2024_CBS_06914 OMV_2023125593 R - aanvraag omgevingsvergunning voor het oprichten van 66 eengezinswoningen, 69 appartementen, 6 commerciële units, een ondergrondse parking met 1 bouwlaag met private en gemeenschappelijke binnentuinen na het slopen van de bestaande constructie en het rooien van bomen - met openbaar onderzoek - Bruiloftstraat en Tennisstraat, 9050 Gent - Vergunning

Beslissing: Goedgekeurd in besloten vergadering van 4 juli 2024

- Onderwerp: het oprichten van 66 eengezinswoningen, 69 appartementen, 6 commerciële units, een ondergrondse parking met 1 bouwlaag met private en gemeenschappelijke binnentuinen na het slopen van de bestaande constructie en het rooien van bomen
- Adres: Bruiloftstraat 42 en Tennisstraat 13, 9050 Gent
- Kadastrale gegevens: afdeling 22 sectie B nrs. 157E2, 157Z, 157F2, 157L, 157N, 157W, 157H2, 157K2, 157X, 159D3, 198D4 en 198C4

Oppervlakte slaapkamers

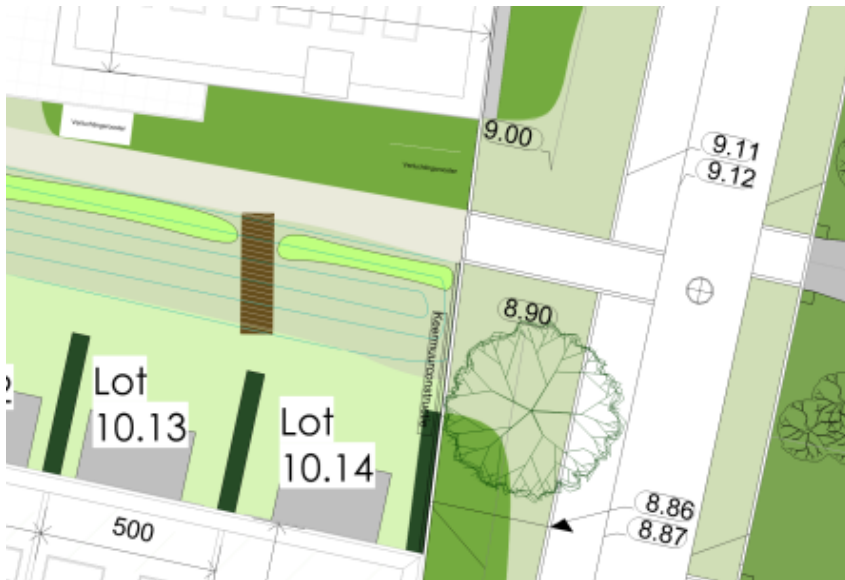
De 2de slaapkamers in de appartementen 1.5, 2.5 en 3.5 in blok 9 moeten over een minimum vloeroppervlakte van 7 m^2 beschikken, conform artikel 4.18 van het ABR.

BA_DE STIP - LOT 10_G_N_03_Achtergevel:

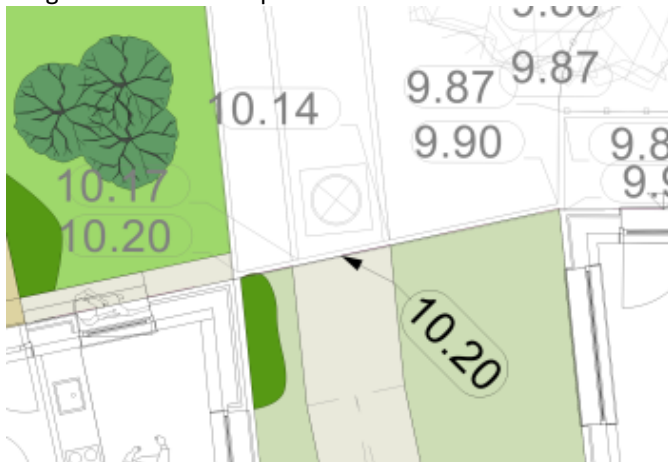
Het hoogteverschil tussen de private tuinen en het openbaar domein mag in geen geval op het openbaar domein opgevangen worden. Dit moet op het private terrein opgelost te worden. De peilen van de openbare verhardingen worden niet aangepast in functie van aanpalende bouwwerken/verhardingen, er worden geen trappen en/of hellingen toegestaan op het openbaar domein om de gebouwen/verhardingen toegankelijk te maken.
